改善箇所説明図

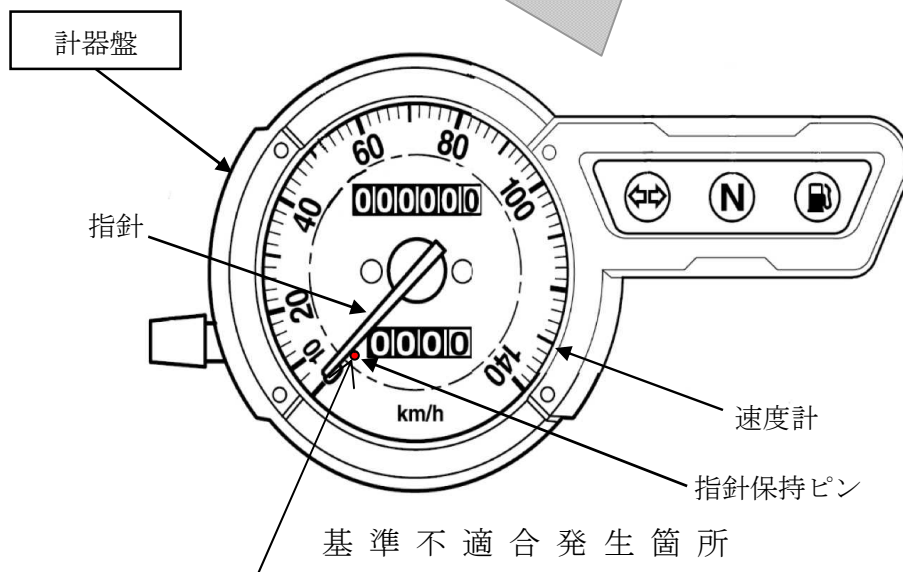
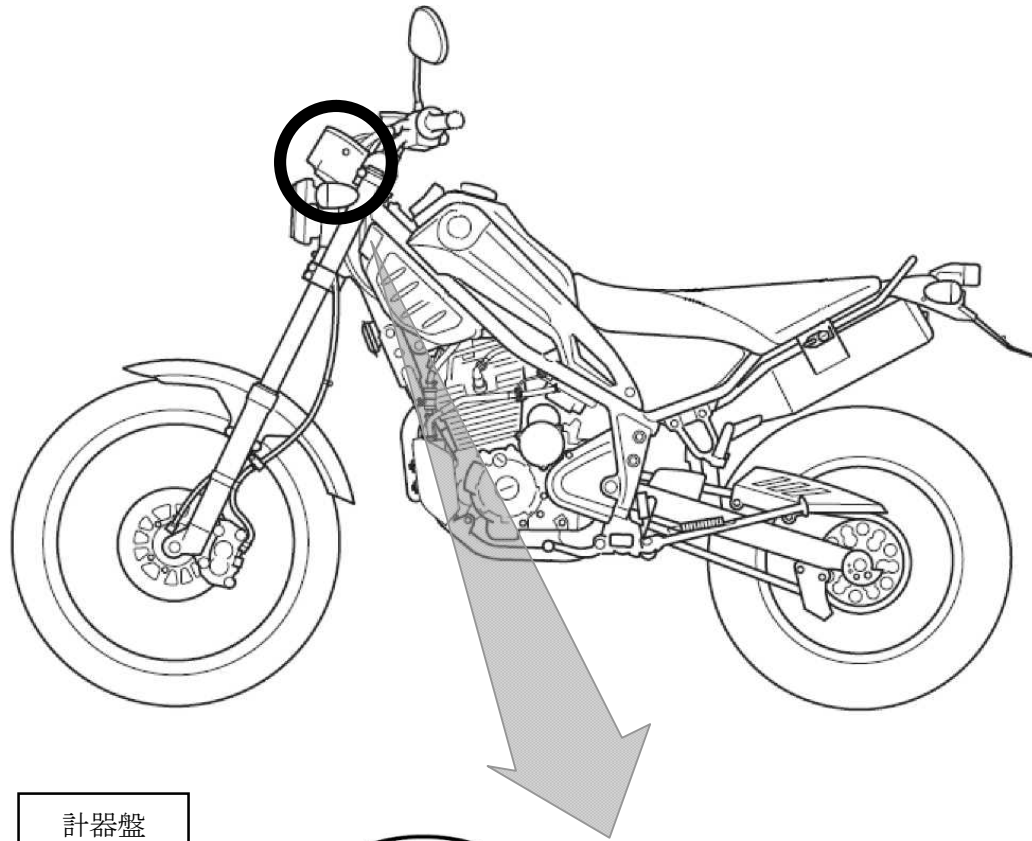
速度計において、正規の仕様と異なる指針保持ピンを組付けたものがある。そのため、計器盤内の温度が上がると、当該保持ピン表面の塗料が粘性を帯び、最悪の場合、指針が当該保持ピンに固着し、速度計が作動しなくなるおそれがある。

改善の内容：全車両、計器盤の製造ロット番号を確認し、該当するものは計器盤を正規品と交換する。また、計器盤を交換する際は、その時点の走行距離をメンテナンスノートに記録する。
